Verslag van
Boulevard Bankert en Evertsen

Datum verslag
4 september 2008

Het overleg vindt plaats om de laatste zaken te bespreken m.b.t. de te realiseren zonneplateaus en trap t.p.v. Boulevard Bankert en Evertsen.

NOTA VAN INLICHTINGEN bij contractnummer 31008759 (vh ZLD-6605)

TRAPCONSTRUCTIES BOULEVARD VLISSINGEN (IN HET WERK GESTORT)

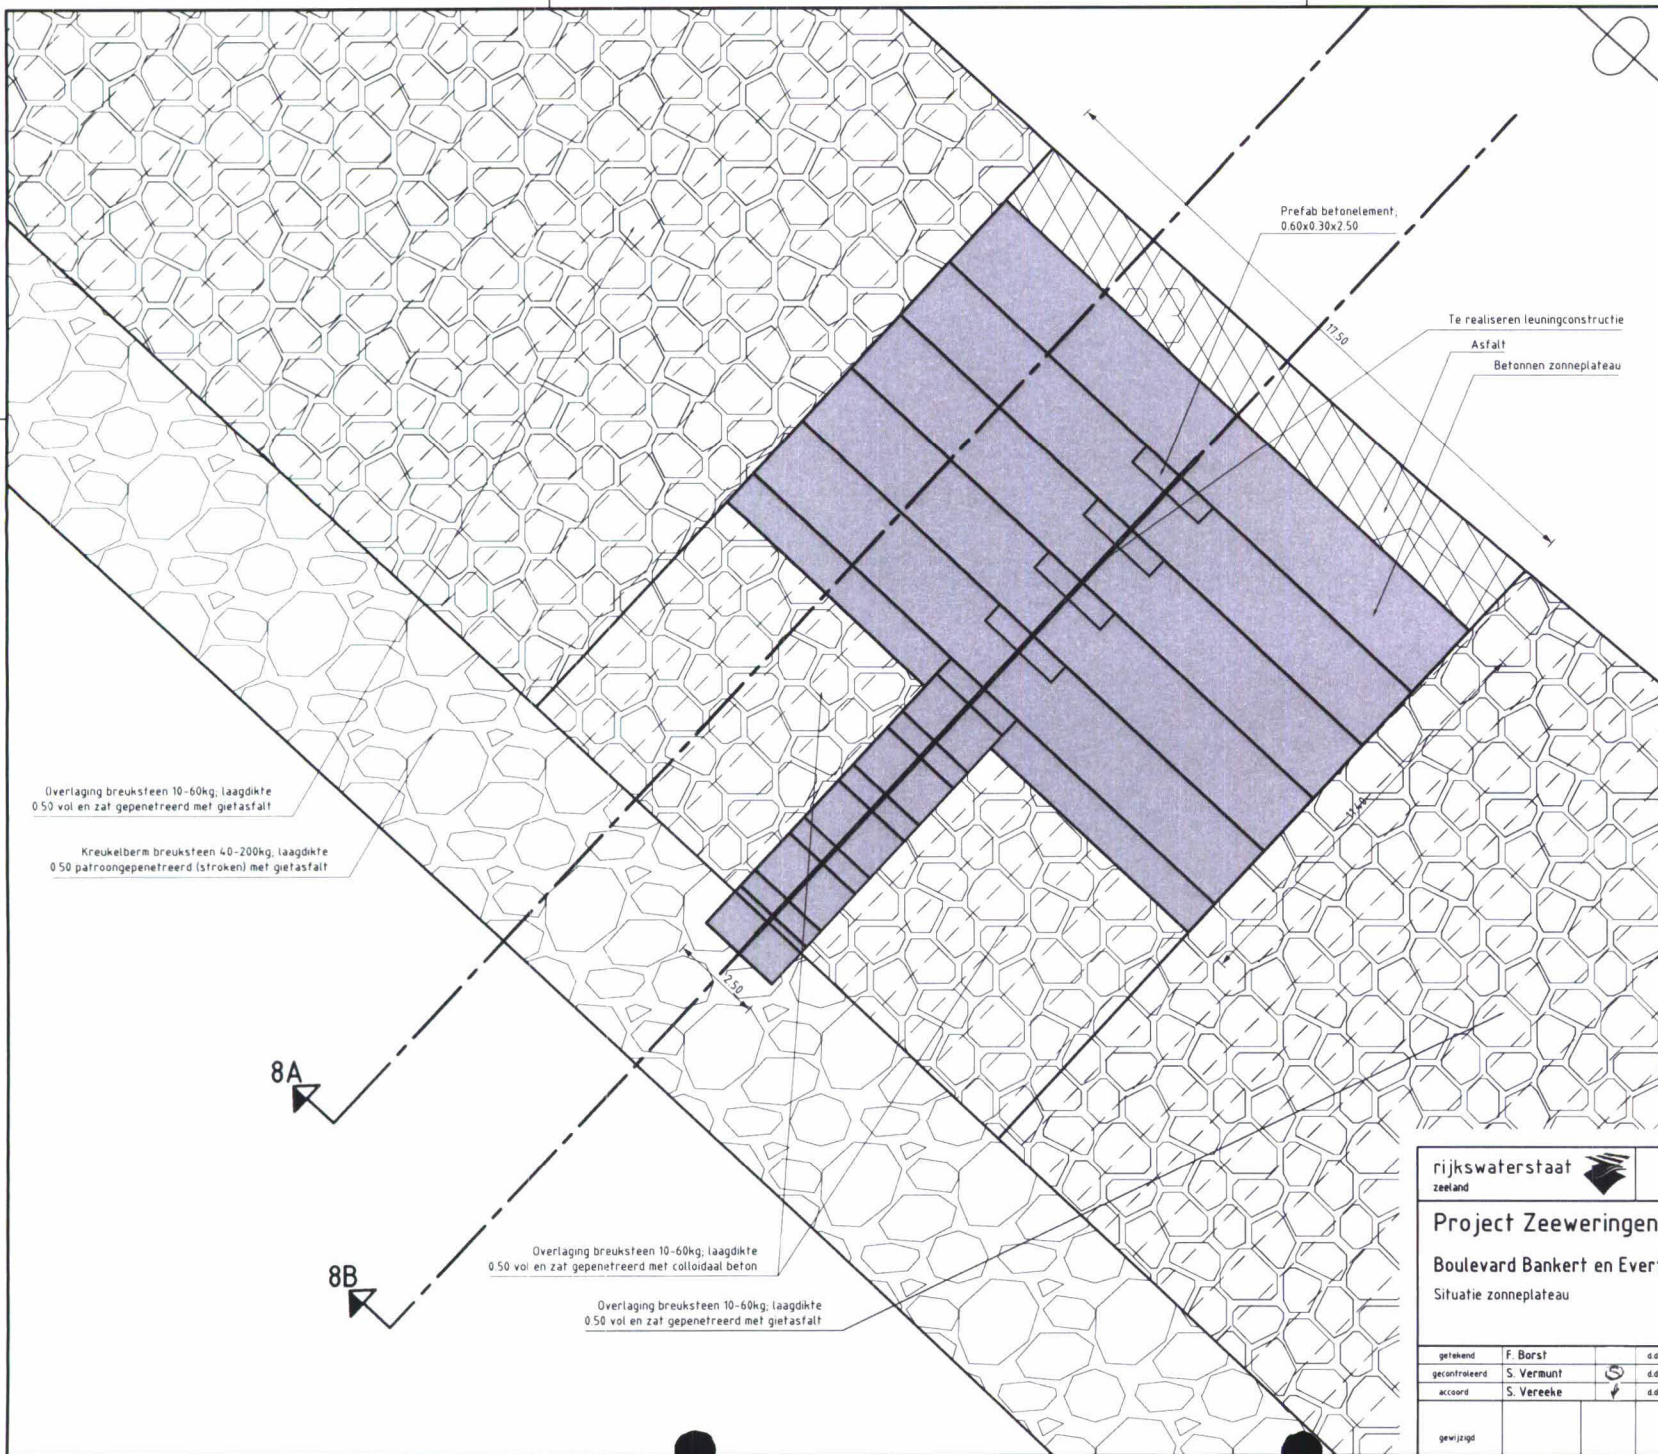
10. Hellingbaan bij de trap t.h.v. de Coosje Buskenstraat vervalt. Breedte trap wordt 4,00 m.
11. Optrede van 0,15 m voor trap bij Coosje Buskenstraat is weinig. Zelfde optrede als bij de zonneplateaus is wenselijk.
